**CATALOGUE MAESTRIA  
RAMPE AV 2004**

Correctif mars 2006/March '06 correction

TUYAU FLEXIBLE L 210 MM  
EXHAUST FLEXIBLE

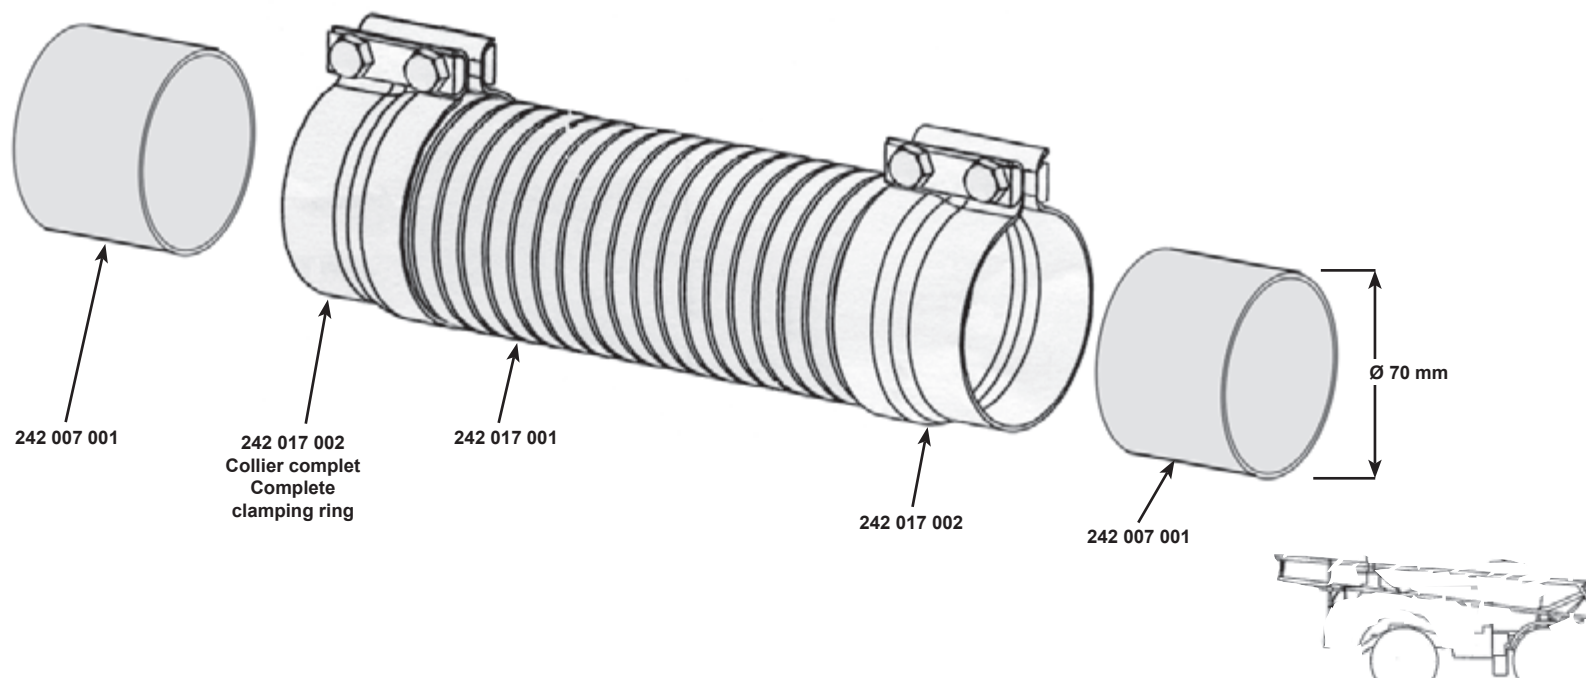
*Pour les propriétaires de Maestria 17 ou 21 avec ancien montage (Ø 65 mm), vous devez commander les 2 bagues à souder sur la sortie d'échappement avant le montage du nouveau flexible de Ø 70 mm.*

*For the owners of Maestria 17 and 21 with ancient assembling (Ø 65 mm), You must order 2 collars to weld on the exhaust before assembling with the new flexible of Ø 70 mm.*
